日本原燃株式会社 濃縮・埋設事業所 加工施設の
新規制基準への適合に係る設工認（第5回申請）
の対応状況について

令和4年1月11日

日本原燃株式会社

図1 設計飛来物導線と竜巻防護板との関係を示した図(例)

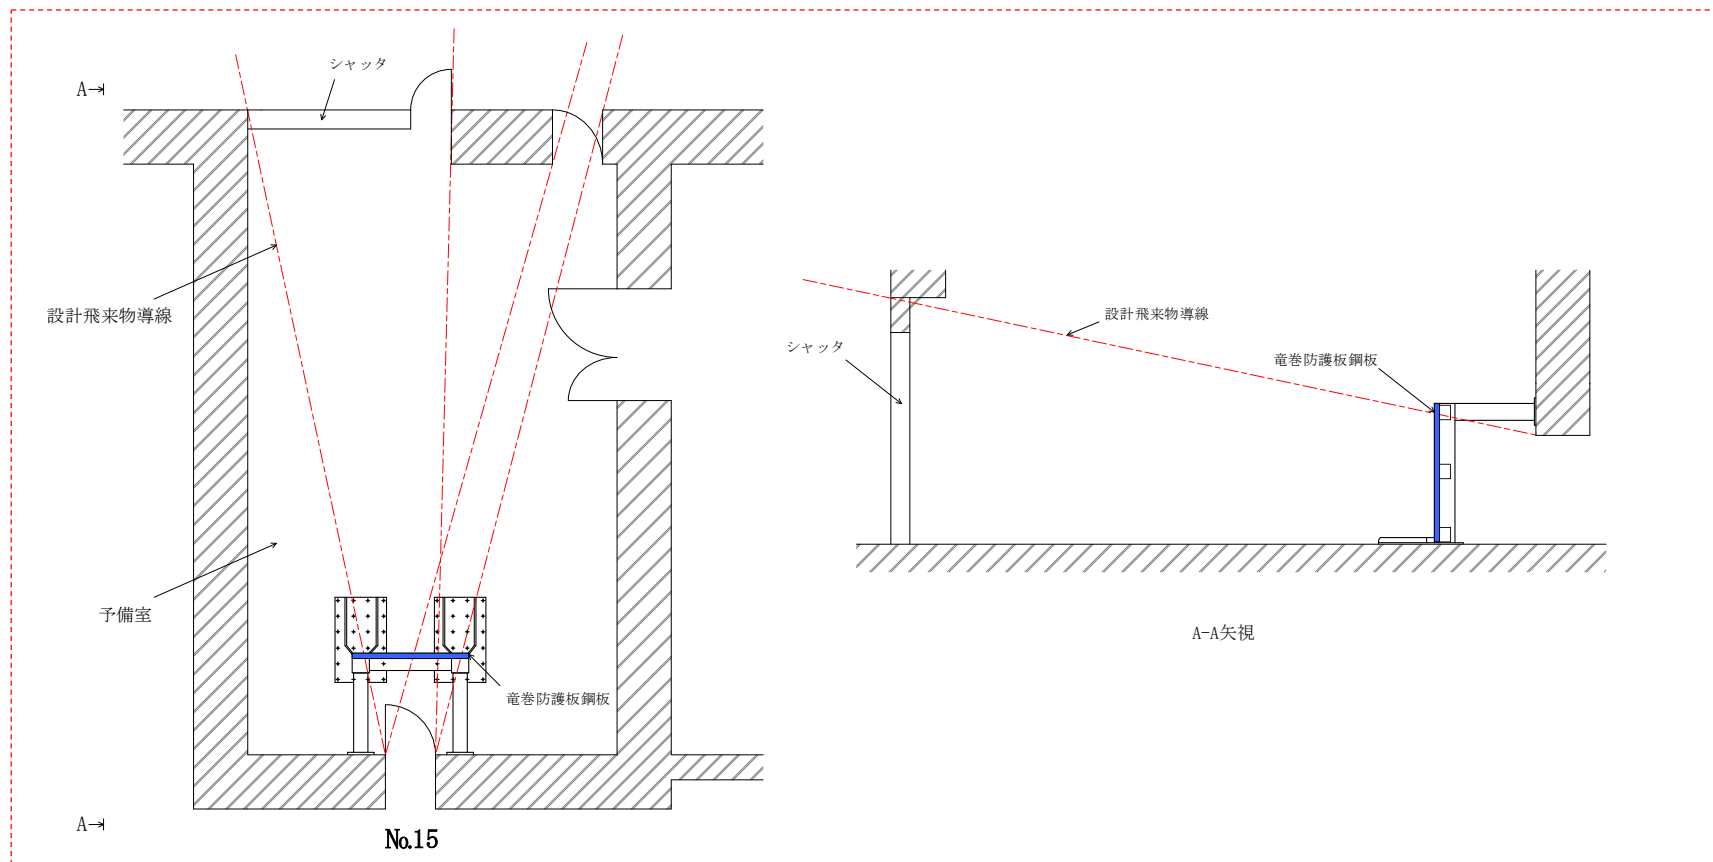
- 竜巻影響評価に係る評価式及び計算に用いる値の妥当性を確認するために必要な情報について、先行事例、他施設での説明状況を踏まえて整理し説明すること。

- ① 竜巻影響評価について、貫通評価に用いるBRL式、強度計算に用いる風力係数等に係る適用性を示すとともに、先行する発電炉、他施設の記載を踏まえ、竜巻防護設計の全体方針について説明。
- ② 評価の妥当性を示すための必要な情報として、設計飛来物導線と竜巻防護板との関係等を図により明確化。

- 設計飛来物導線と竜巻防護板との関係を示した図等の必要な情報を追加し、竜巻防護板が設計飛来物導線を遮ることができる幅及び高さを確保していること等を明確化。

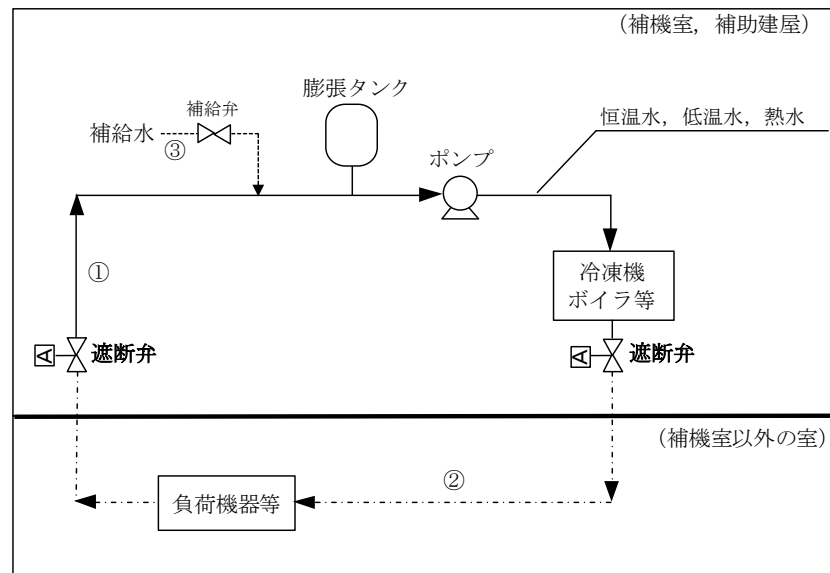
- 溢水評価について、発電炉等の他施設の対応と同様の評価手法であること、遮断弁の条件等についても適切に考慮されていることを今後説明すること。

溢水評価について、先行する発電炉、他施設と同様の評価手法であることを説明するとともに、遮断弁の機能を考慮せず、溢水源の保有水量全ての溢水を考慮しても、機能喪失高さを超えない設計とすること等を説明。

- 遮断弁の機能を考慮せず、溢水源の保有水量全ての溢水（右図及び下表の①～③）を考慮しても、機能喪失高さを超えない設計とすることを説明。
- なお、遮断弁の機能を考慮した評価については、溢水防護設備である遮断弁の設計の詳細に関する事項として溢水防護の説明書の別添にて示すこととした。

【概要図】

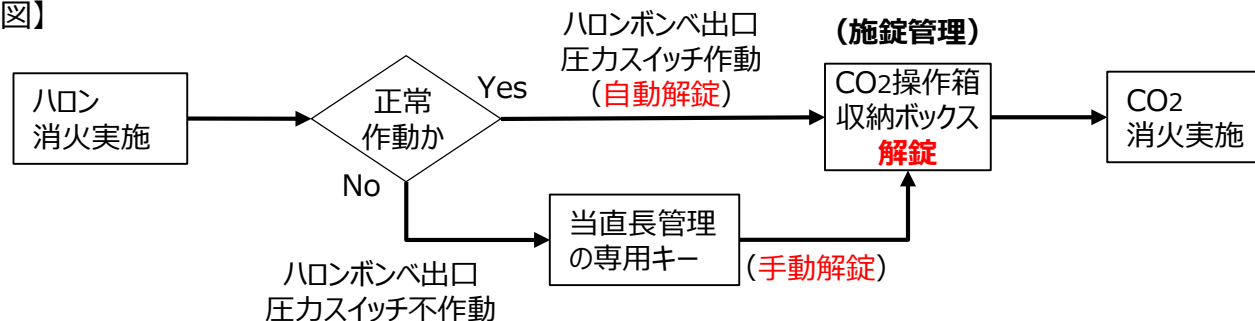
- 「ハロン消火剤より先に二酸化炭素消火剤を噴射することがない設計とする。」としているが、ハロン消火剤が放出されない場合、二酸化炭素の操作箱の開錠がされない場合があるのではないか。その時に不都合は生じないか。詳細を今後説明すること。

指摘を踏まえて、「ハロン消火剤より先に二酸化炭素消火剤を噴射することがない設計」に係る具体的な設計内容を説明。

- 二酸化炭素消火系の操作箱は、誤操作防止のため操作箱の収納ボックスを施錠管理する。
- 解錠はハロン消火系が作動し、ハロンポンベの出口配管に設置する圧カスイッチの作動により自動解錠されるものとし、ハロン消火系の不動作等により解錠されない場合は、当直長が管理する専用キーにて手動解錠する。
